Errata sheet

Model name: STD-503

このエラーシートは、STD-503 の受信時においてクロック信号に発生する既知の問題について説明します。

受信データとクロックのタイミング

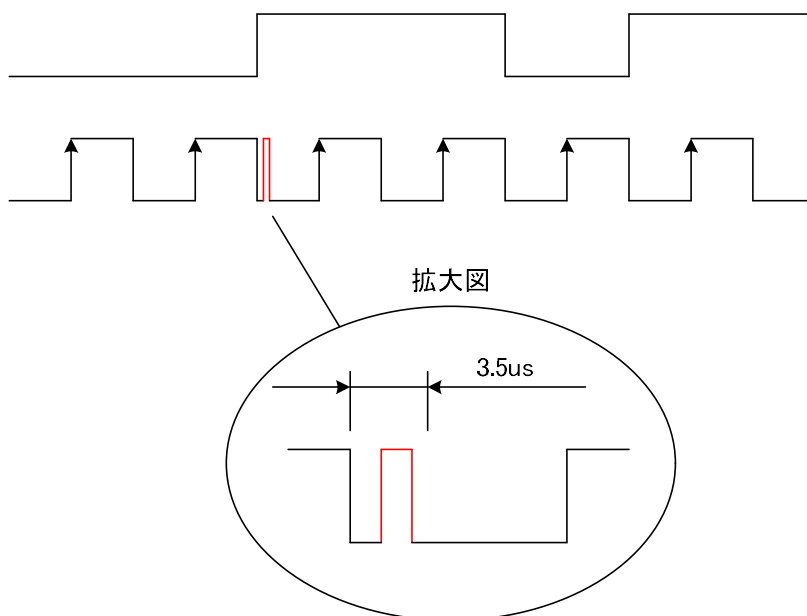
ここで、受信状況によっては CLK の立下り後 3.5 us の間に以下のような短いパルスが発生する場合があります。

この短いパルスの立ち上がりエッジでデータを読み込むと、正しくないデータを読み込むことになります。お客様のシステムにおいて、このパルスによる誤検出を回避するような処理を組み込んで頂きますようお願いいたします。

なお、送信データのセット時において、このパルスは発生しません。
